■ 江东新区高校区安居房项目装配式建筑奖励建筑面积和方案变更公示启事

江东新区高教组团JDGJ-08-05地块

总建筑面积增加7209.97m²，地上建筑面积增加6859.97m²，地下建筑面积增加350m²。

T6户型 (5#、6#、7#、9#、10#、14#、16#、19#、20#、31#)
屋顶层平面图-变更后

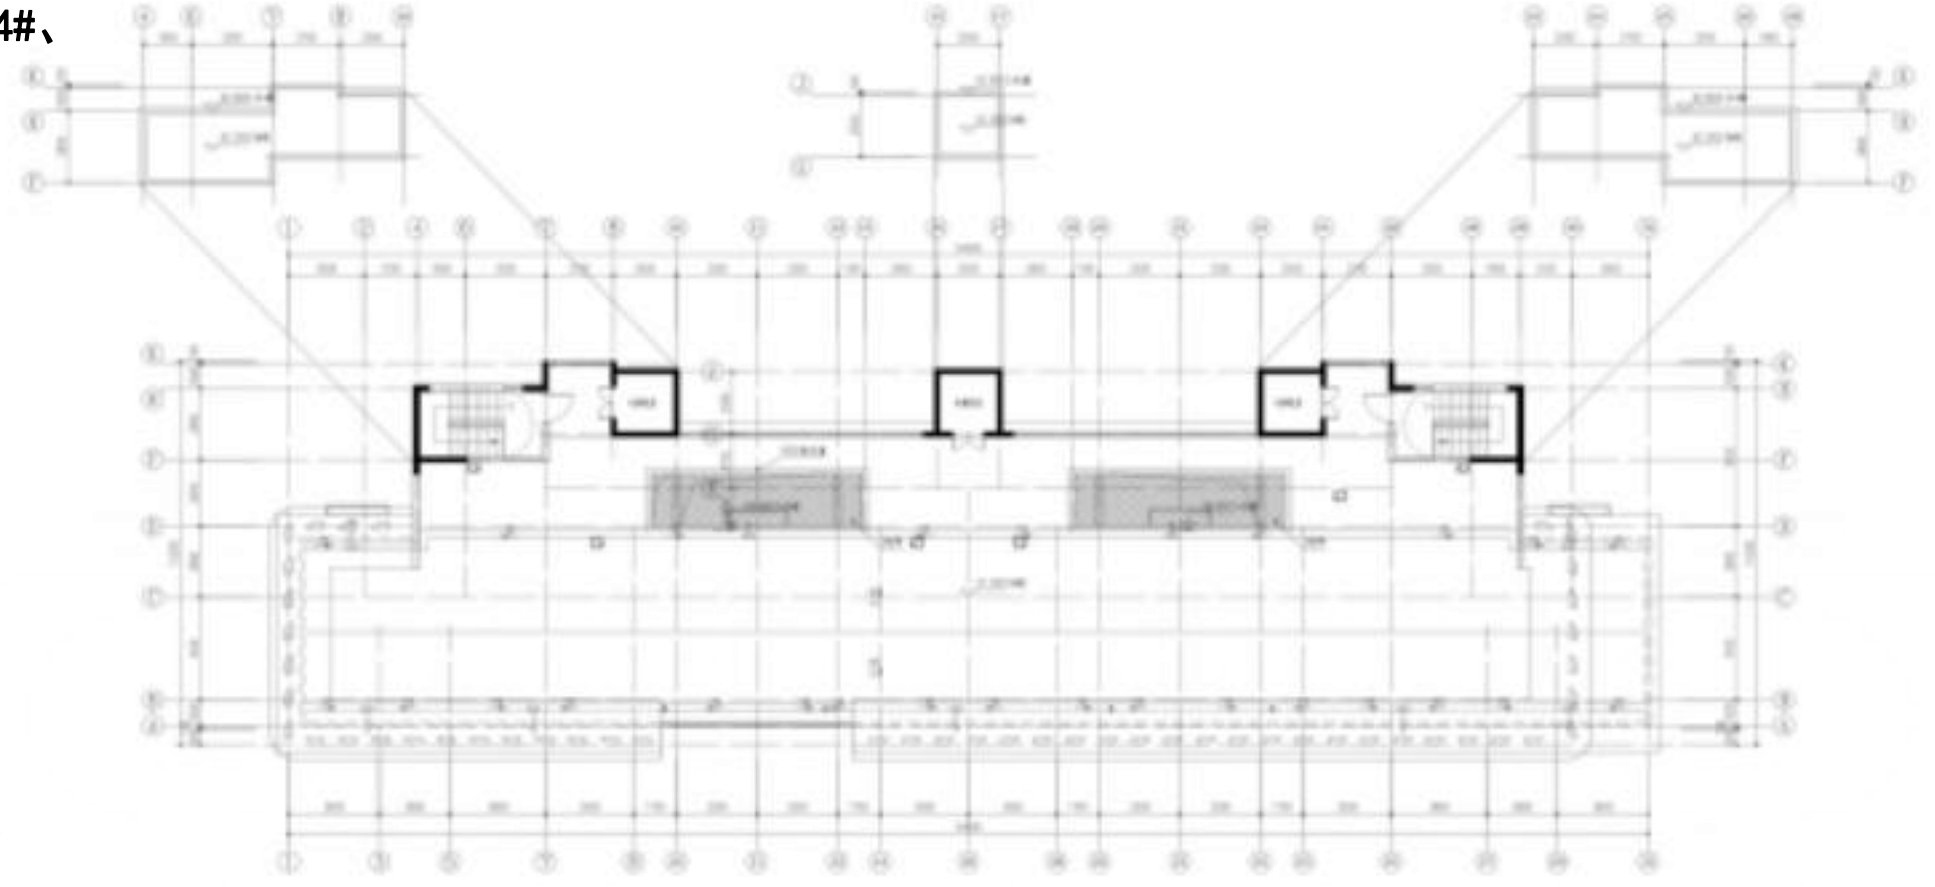
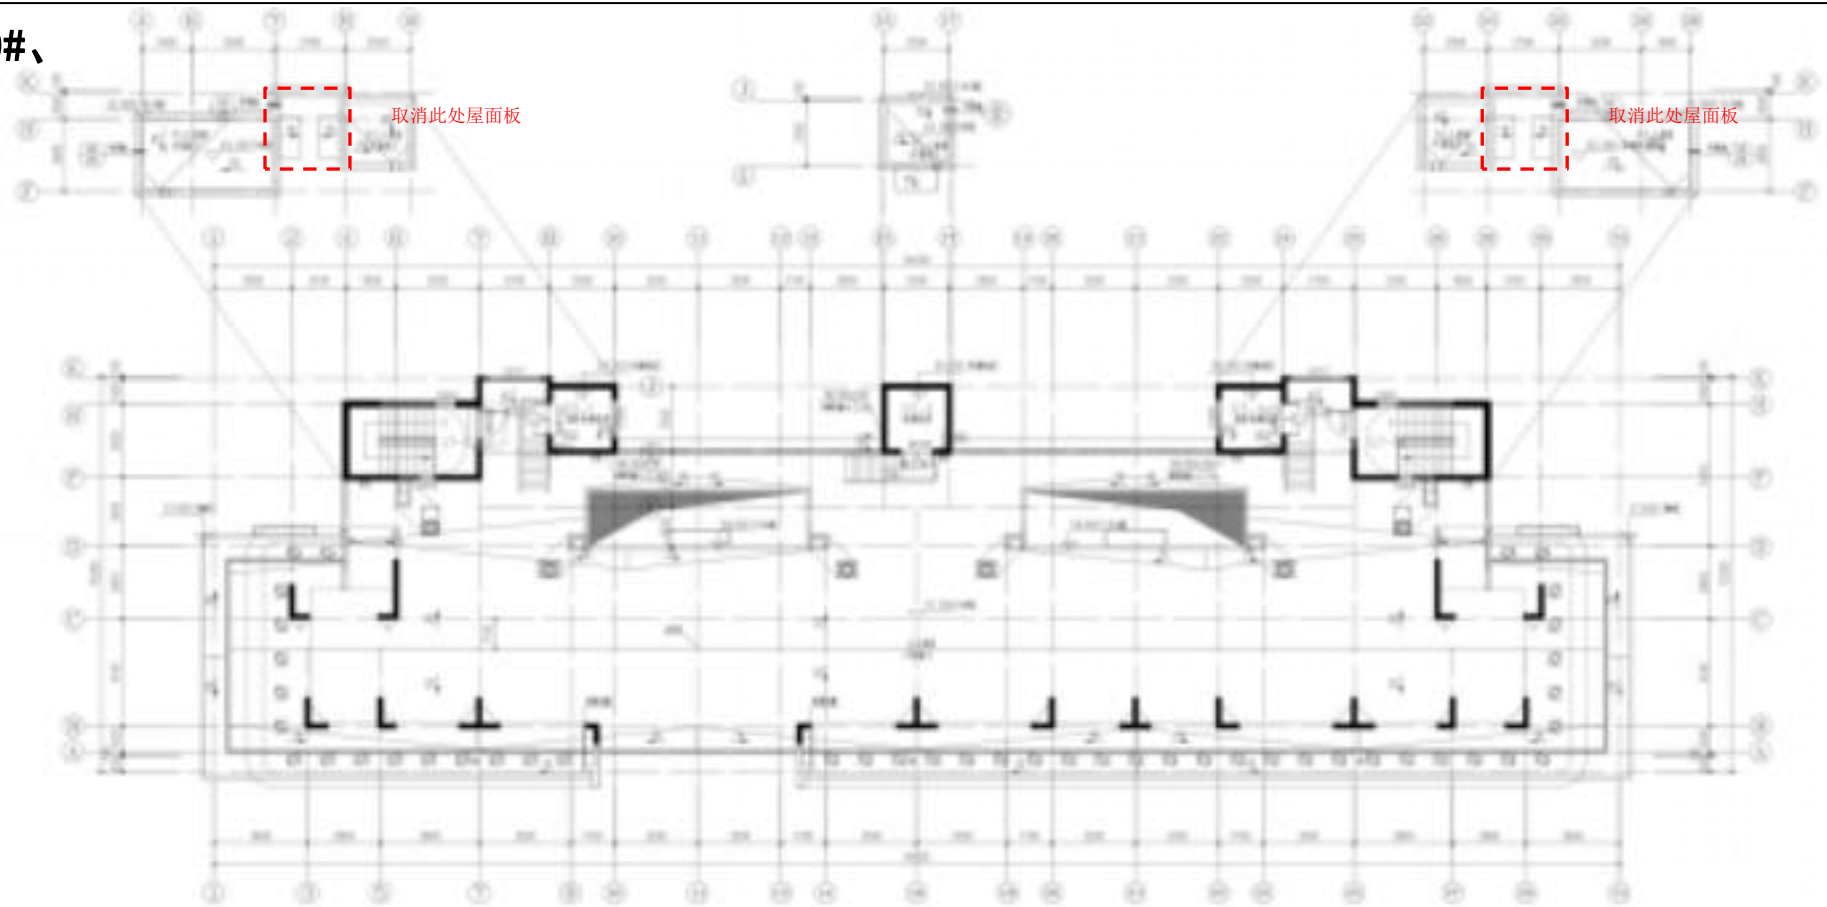
变更说明：
①取消楼梯间屋面与电梯
机房屋面之间的屋面板。

12#楼一层平面图-变更后

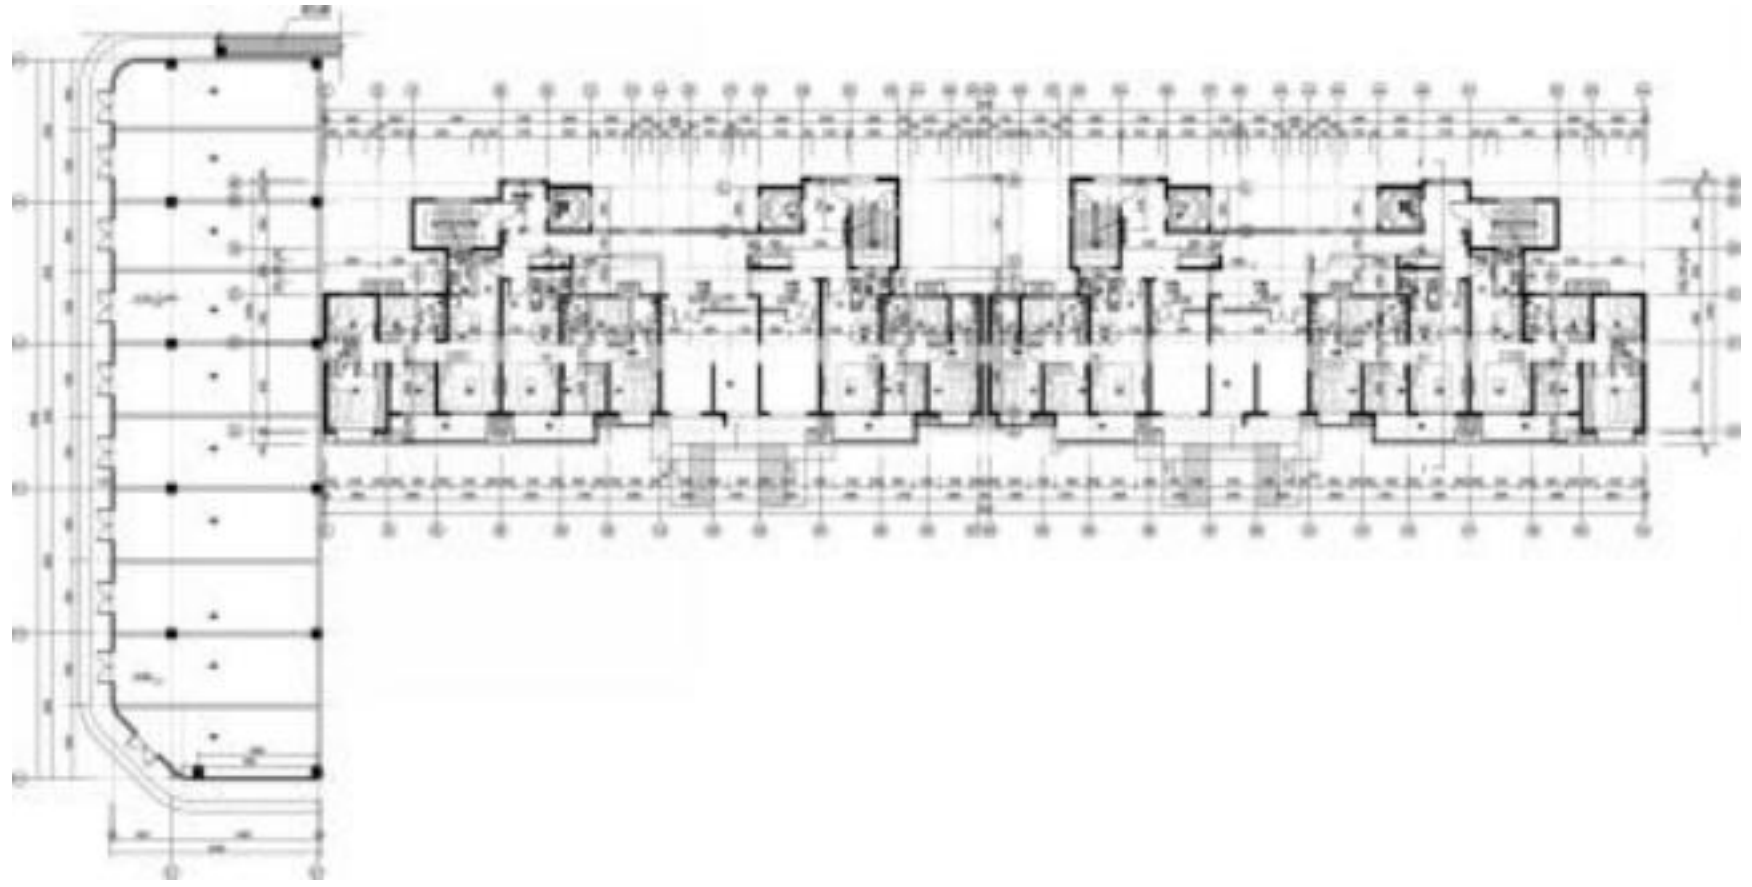
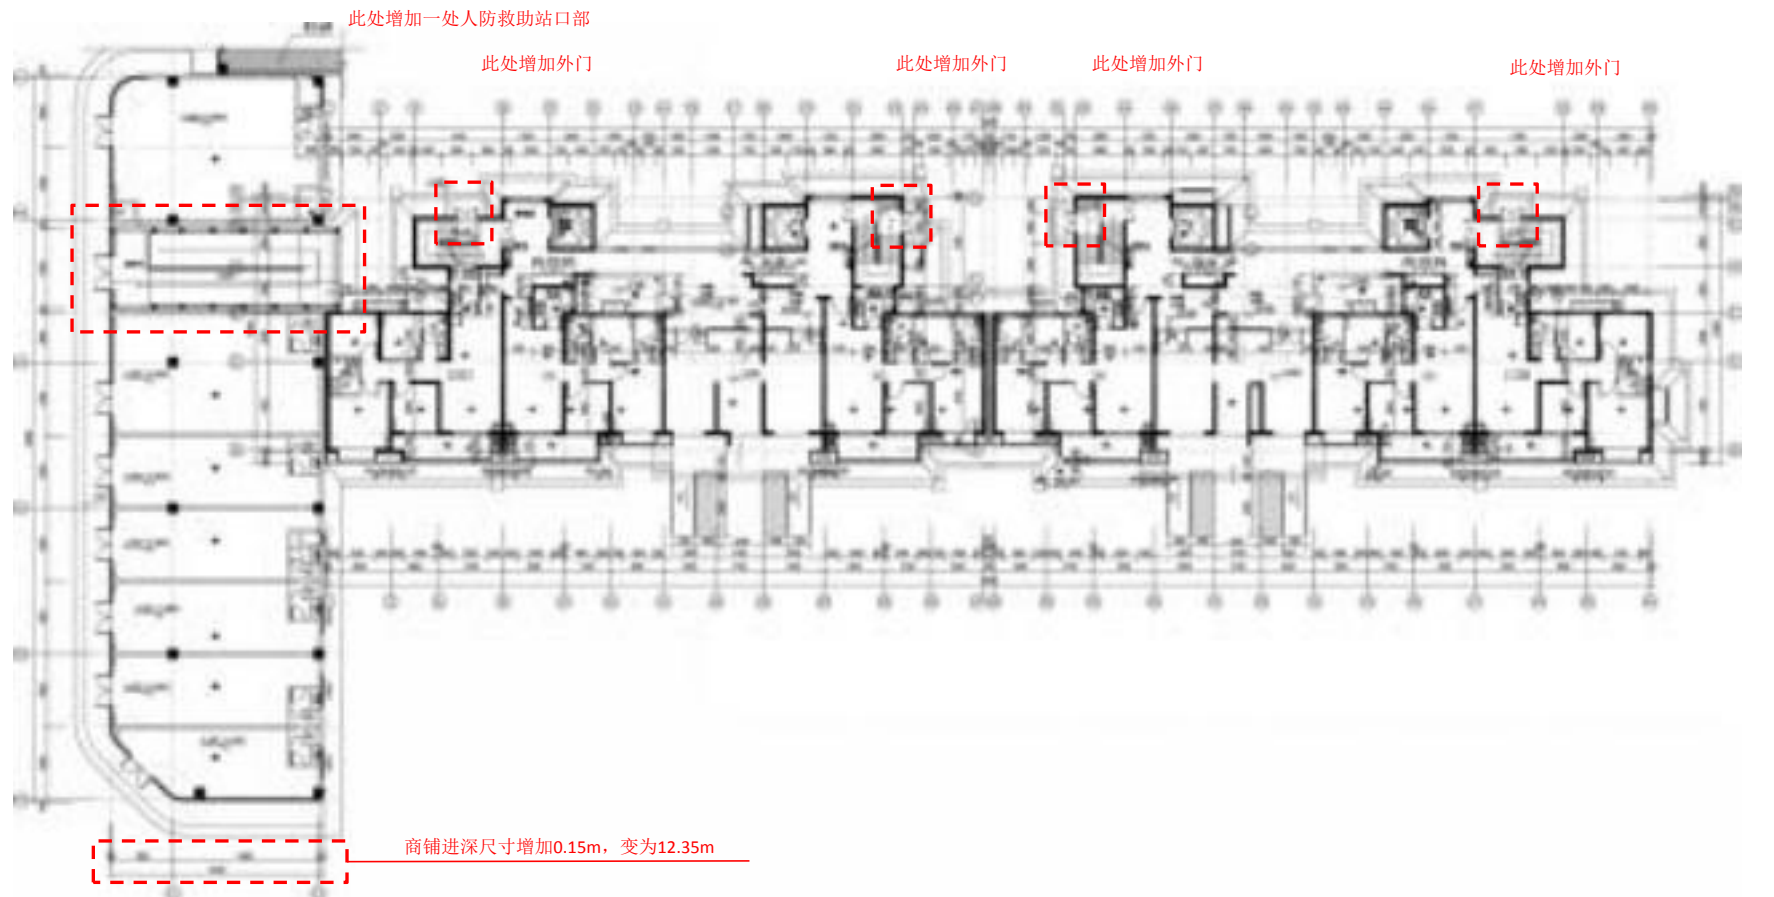
本层面积**增加12.09m²**
变更说明:

- ①地下室楼梯直通室外，增加外门；
- ②商铺内增加一处人防救助站口部；
- ③商铺进深尺寸由12.22m变为12.35m。

13#楼一层平面图-变更后

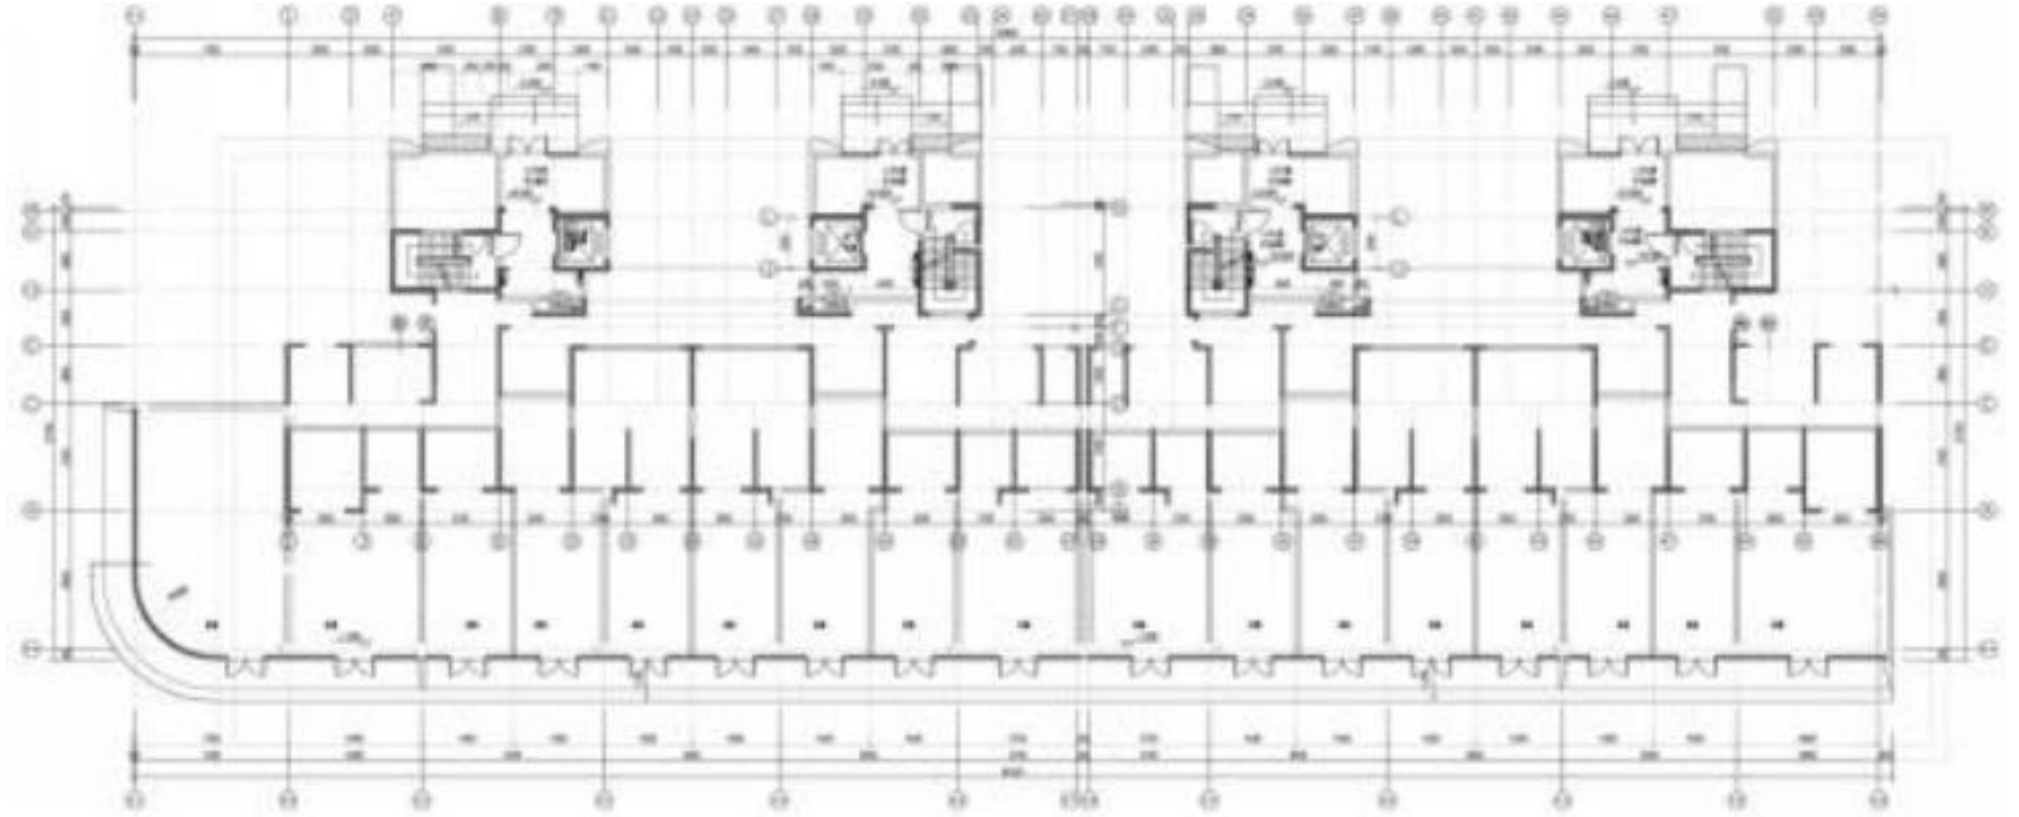
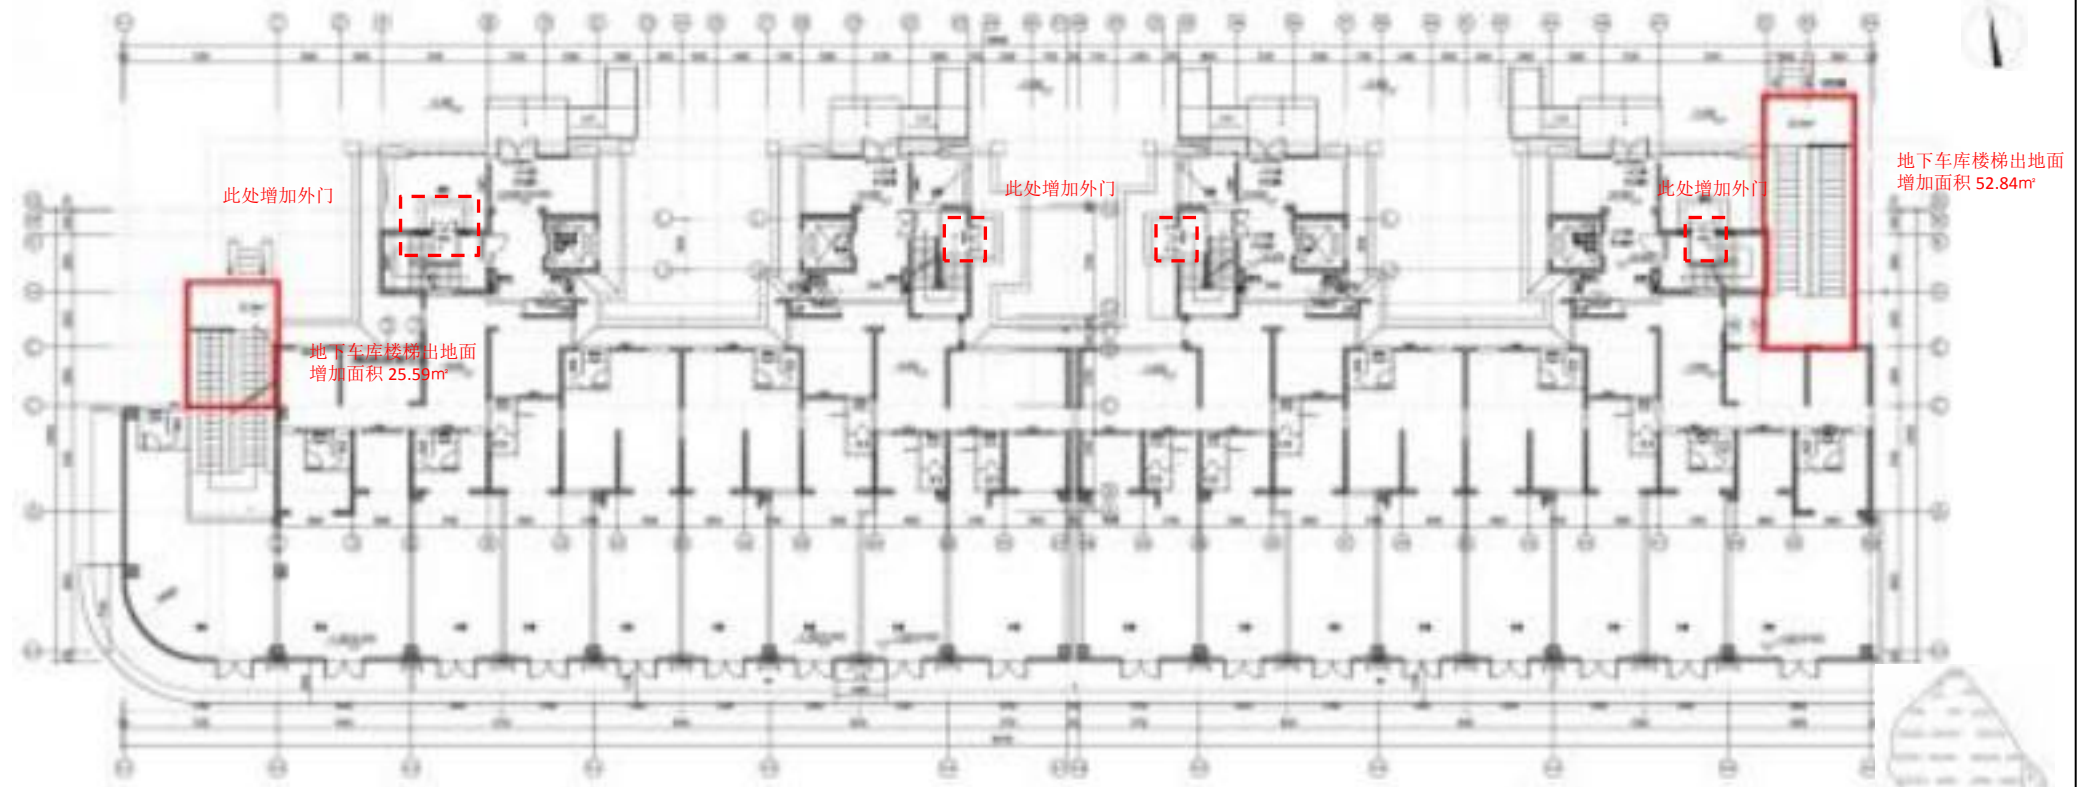
本层面积增加78.43m²

- ①增加车库出地面楼梯;
- ②地下室楼梯直通室外, 增加外门。
